質疑回答書

工事名称：マザーグースの家 障害者グループホーム マザーHope2, 3 新築工事

工事名	マザーグースの家 障害者グループホーム マザー Hope2,3 新築工事		
名 称	配置図		
図 番	A-6	S = 1:100, 1:1	年 月

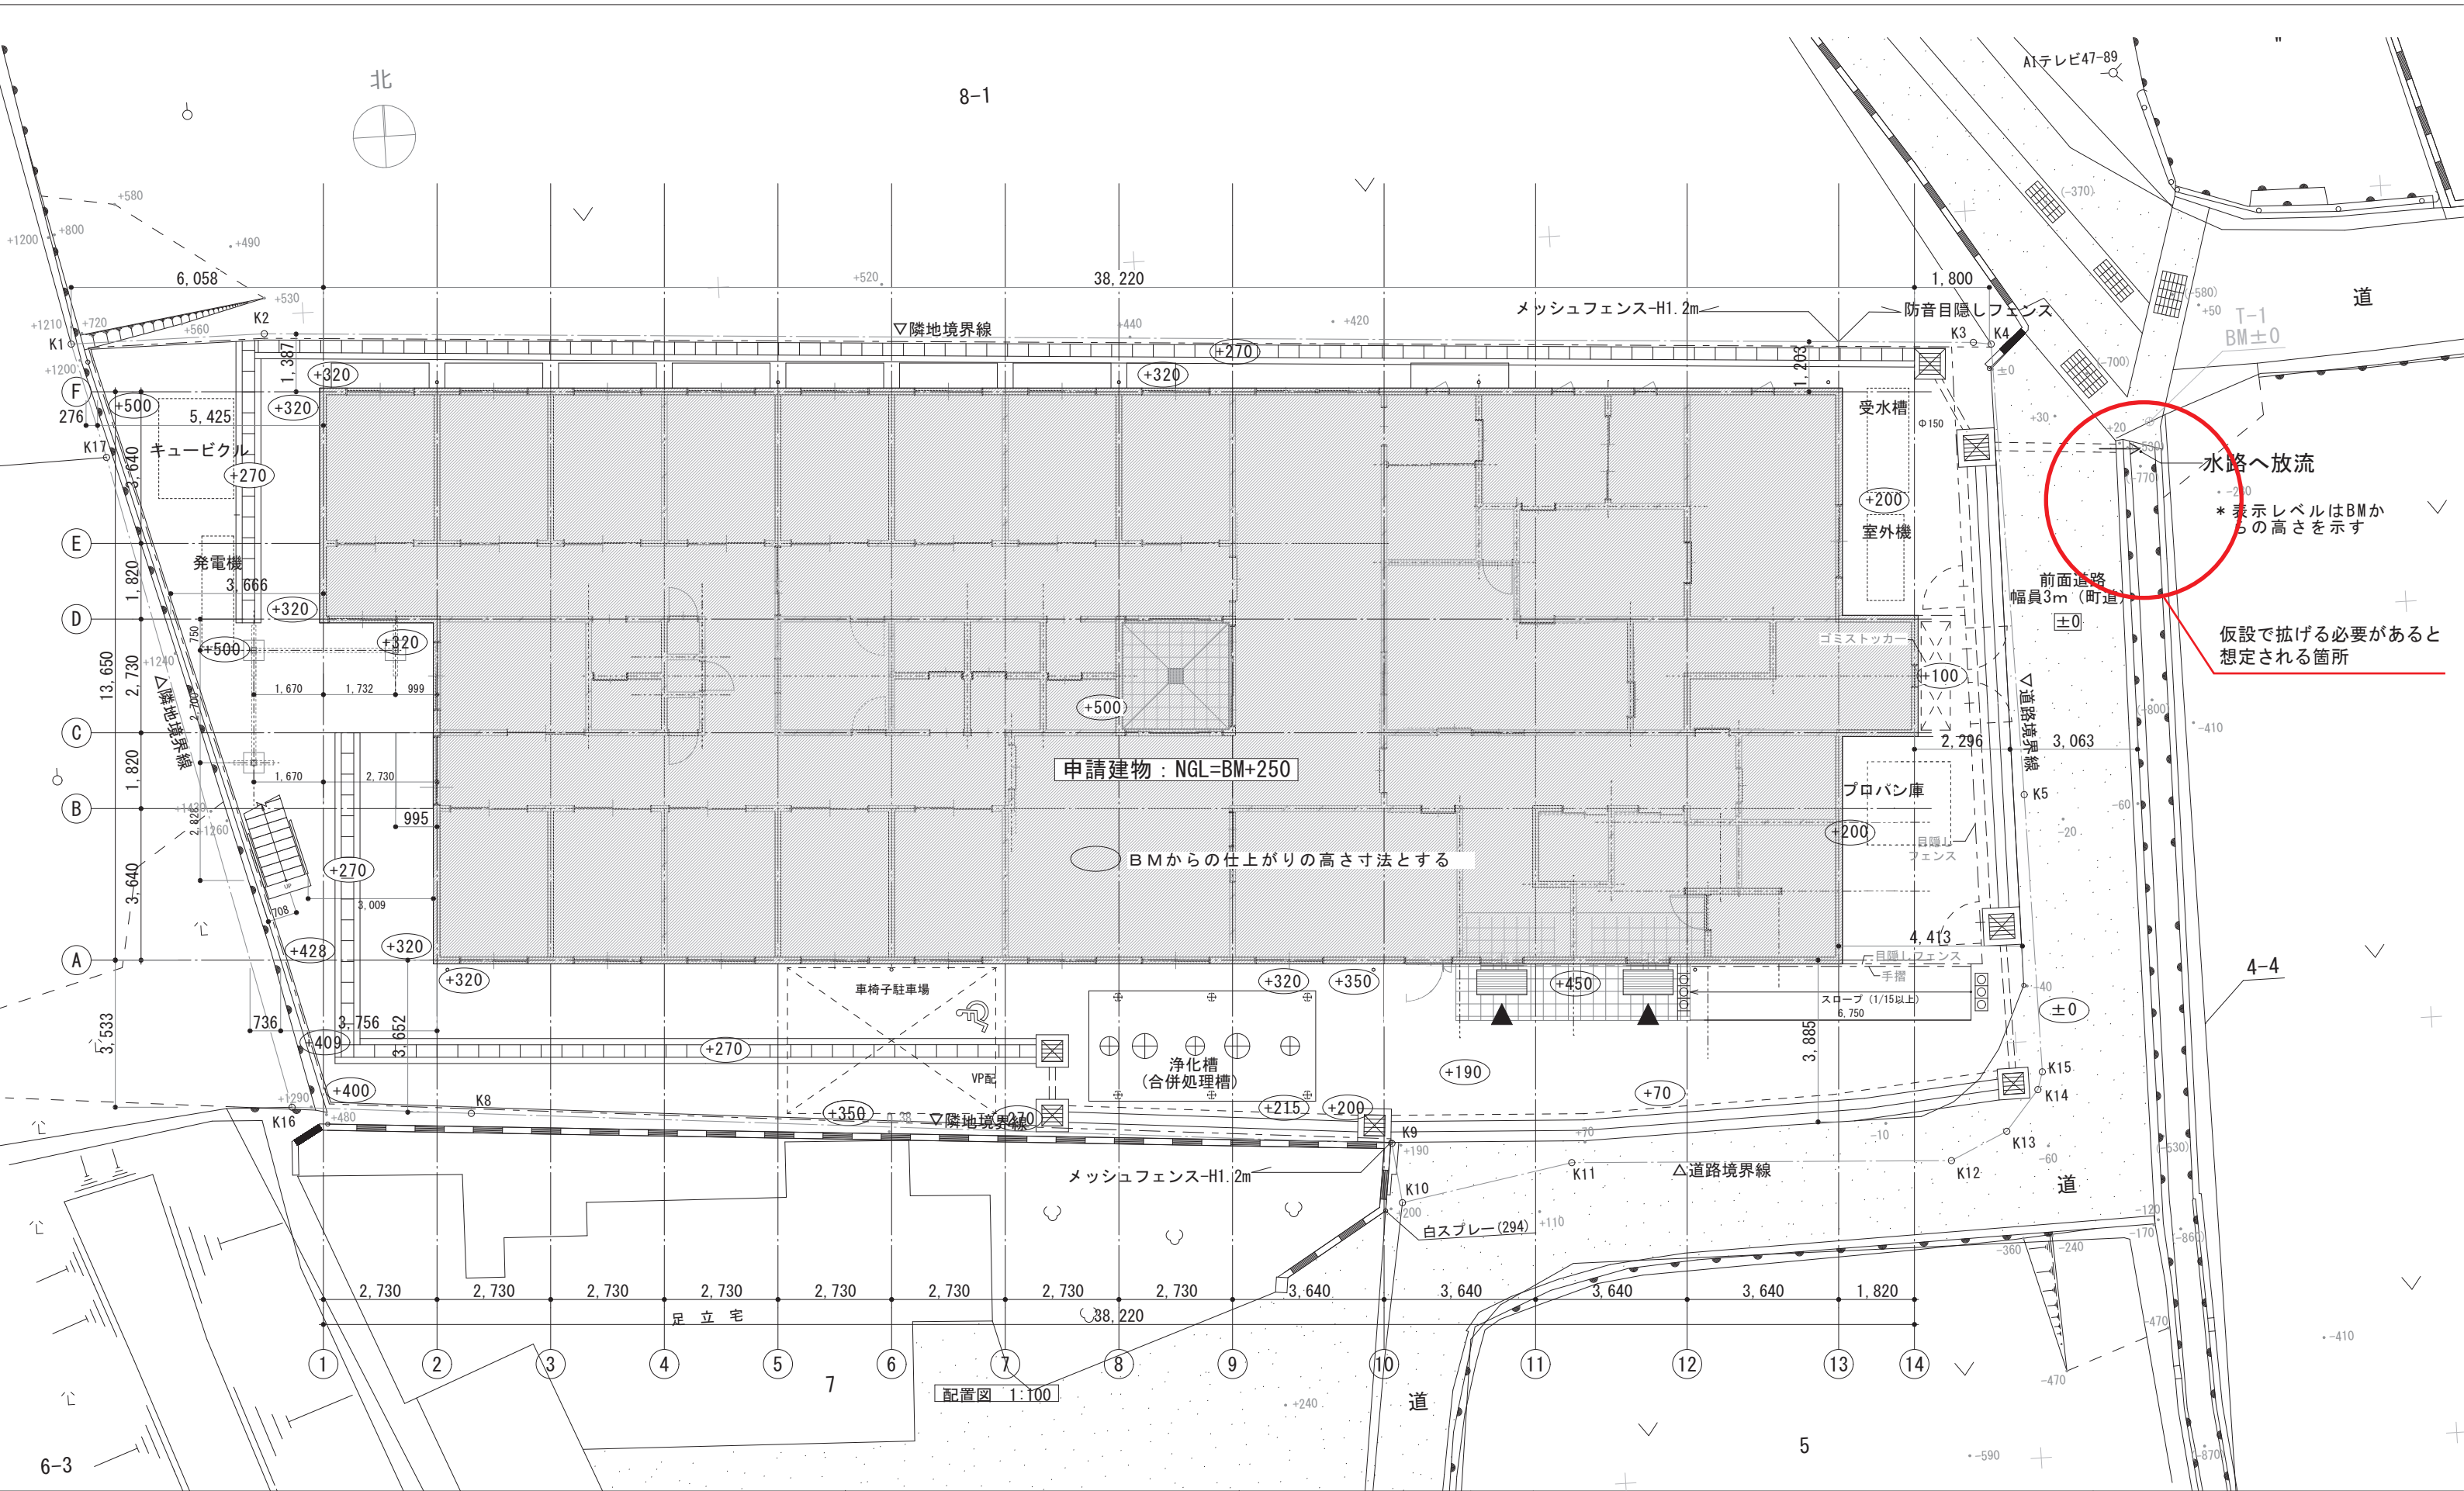
月 / 日	記 録 者
			6 / 18	速水
番号	質疑	回答		
1	HDアンカーボルトの位置及び数量が不明です。S-1、S-2に図示がありません。ご指示願います。	本数はS-1明記数量以上で、土台割付のよって調整のこと。		
2	鉄骨工事 溶融亜鉛メッキ面処理はブラスト処理となっていますが、リン酸塩処理に変更しても良いですか。	よろしいです。		
3	屋根防水下地について A-10仕上げ表にはアイルーフデッキ75厚1.0とあり、A-19矩計図にはGLルーフデッキ99-75-10Yとあります。どちらを正として良いですか？また、割付図及び取付詳細図を頂けないでしょうか。	アイルーフデッキ75です。割付図及び取付詳細図は施工標準によります。		
4	基礎耐圧盤について S-1基礎伏図の符号のない耐圧盤の配筋及びスラブ厚をご指示願います。	明記のない耐圧盤は、FS1です。		
5	床・塩ビシート貼りについて 仕上表A-10Iには、個室床は東リ消臭NSTフレ $t=2.5$ とありますが、消臭トフレは $t=2.0$ と考えて良いですか。また、その他の部屋はマーブル $t=2.5$ (特記仕様)と考えてよいですか。	トイレ、洗面、前室1、脱衣室は東リ 消臭NSTフレ $t=2.0$ 、その他は、東リ フロアリウム プレミアNWシリーズ $t=2.0$ としてください。		
6	外構工事 集水枳について A-53平面図とA-54詳細図で個数が違っています。平面図を正と考えて良いですか。	平面図が正です。		
7	屋上防水工事について ⑨通りで防水仕様が変わっています。異種防水の接続は出来ないの、立上げを設けるかして区分する必要があると思われます。ご検討願います。	パラペット立上り仕様(両面それぞれの立上がり防水仕様、笠木アルミ)で分けしてください。		
8	現場説明事項に進入路の説明がありますが工事車両の進入ルートについてなにか制約があれば御教示ください。(この区間は通行不可など)	特に制約はありません。		
9	現場説明事項に敷地東へ進入する曲がり角は仮設で拡げる必要があると記載がありますが想定されている箇所を配置図等で御教示ください。	図面を添付いたします。
